2021年6月9日, 7月2日に発生した1号機放水口 モニター上昇事象の再現性の検証について

(第158回 女川原子力発電所環境保全監視協議会委員コメント回答)

令和4年6月7日

東北電力株式会社

2021年6月9日, 7月2日の特異的な上昇について

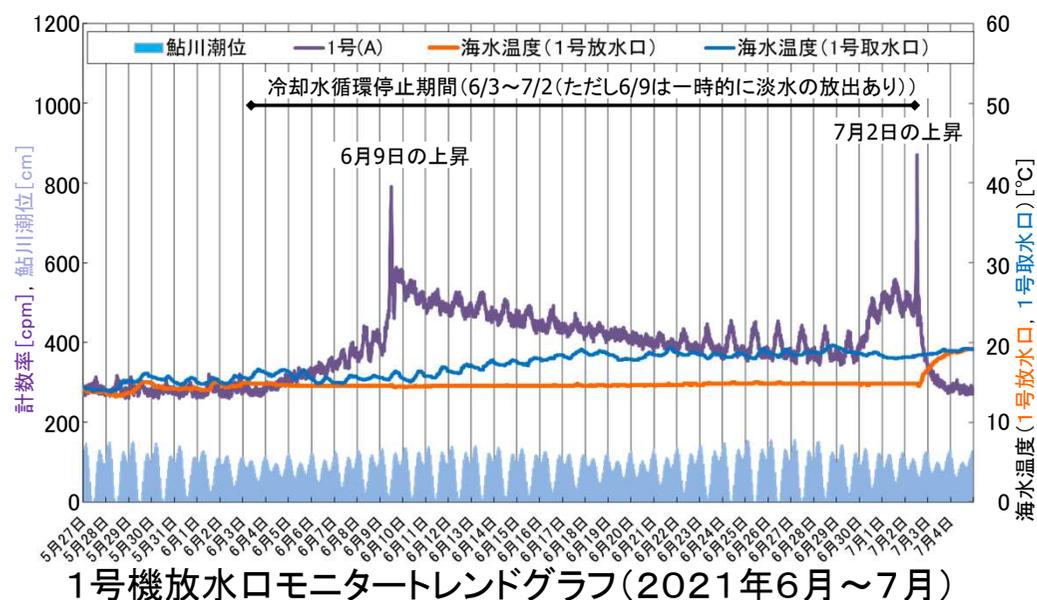
- 第158回女川原子力発電所環境保全監視協議会(2021年11月26日開催)での、「1号機放水口モニターの特異的な上昇について、同じような状況をつくり、再現性を検証してはどうか」とのご意見をいただいたことに対して回答いたします。

- 6月9日の特異的な上昇は、②冷却水の循環停止と③比重の小さい水（冷却用ポンプ保管時の淡水）の放出が重なったもの。
- 7月2日の特異的な上昇は、②冷却水の循環停止と③比重の小さい水（気温上昇に従い水温が上昇した海水※）の放出が重なったもの。

再現性の検証には、長期間の冷却水循環停止と比重の小さい水の放出が必要

- 再現性の検証のためには、機器等の冷却に必要な冷却水の循環を長期間停止させる必要があるが、工程を検討した結果、冷却水の循環を長期間停止できない状況であった。(下表①, ②)
- また、2022年7月からは、放水路内において流路縮小工事を実施することが確定したことから、現在の放水口モニターでの測定ができない状況となる。(下表③)
- 2023年3月の流路縮小工事終了後は、再度、現在の放水口モニターで測定ができるようになるが、放水路内の構造が変わるため、放出された水の挙動がこれまでと同じ状況とはならない。
- そのため、再現性の検証を実施できる期間がない。

- 再現性の検証は実施できないものの、引き続き、指示値上昇時のスペクトル確認等、適切な監視に努めてまいります。
- さらに、特異的な指示値上昇を抑制するため、流路縮小工事期間中に、放水立坑のコンクリートからの天然放射性物質の発生抑制対策として壁面塗装を計画しております。
